Le 26 décembre 2019, la Ville de Paris a saisi pour avis l'autorité environnementale sur l'étude d'impact relative au projet de ZAC Bédier-Oudiné (13ème arrondissement).

Conformément à l'article L. 122-1 V du code de l'environnement, le présent document constitue le mémoire en réponse de la Ville de Paris à l'avis émis par la MRAE.

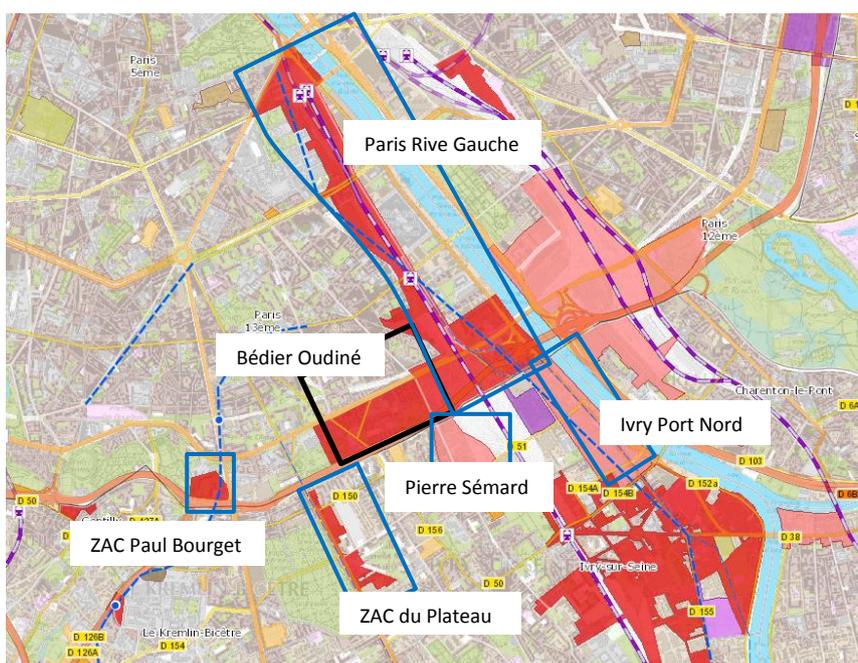
Le cumul des incidences du chantier avec celles des autres travaux en cours sur le secteur n'est pas identifié précisément dans l'étude d'impact. Une carte recensant l'ensemble des travaux projetés jusqu'en 2030 aux abords du secteur nécessite d'être intégrée à l'étude d'impact. Le cumul des chantiers doit être analysé en conséquence. De façon générale, l'analyse des effets cumulés du projet avec les autres projets en cours sur le secteur est assez succincte (tome 3 – pages 5-12). Or le sud-est de Paris (intra-muros et avec les communes limitrophes) est actuellement l'un des principaux territoires de développement urbain à l'échelle métropolitaine. L'impact de ce développement urbain sur le quartier Bédier-Oudiné, en ce qui concerne la densification de population, la transformation des usages et l'augmentation des déplacements, nécessite donc d'être analysé. En termes d'intégration urbaine et paysagère, l'évolution du secteur Bédier-Oudiné sur sa frange est également d'être étudiée plus précisément.

- La MRAE recommande de préciser l'évolution du cadre de vie au sein du quartier Bédier-Oudiné et d'étudier plus précisément l'intégration urbaine et paysagère du projet sur sa frange est, au regard du développement urbain au sud-est de Paris.

L'étude d'impact (p. 5 à 12 du tome 3) identifie les projets susceptibles d'avoir des effets cumulés avec le projet Bédier Oudiné. Les projets ont été identifiés d'après la base de données Wikimap projets de l'IAU. Un extrait cartographique de la localisation de chaque projet vis-à-vis de Bédier Oudiné a été inséré à chaque fois. La carte ci-contre les regroupe tous.
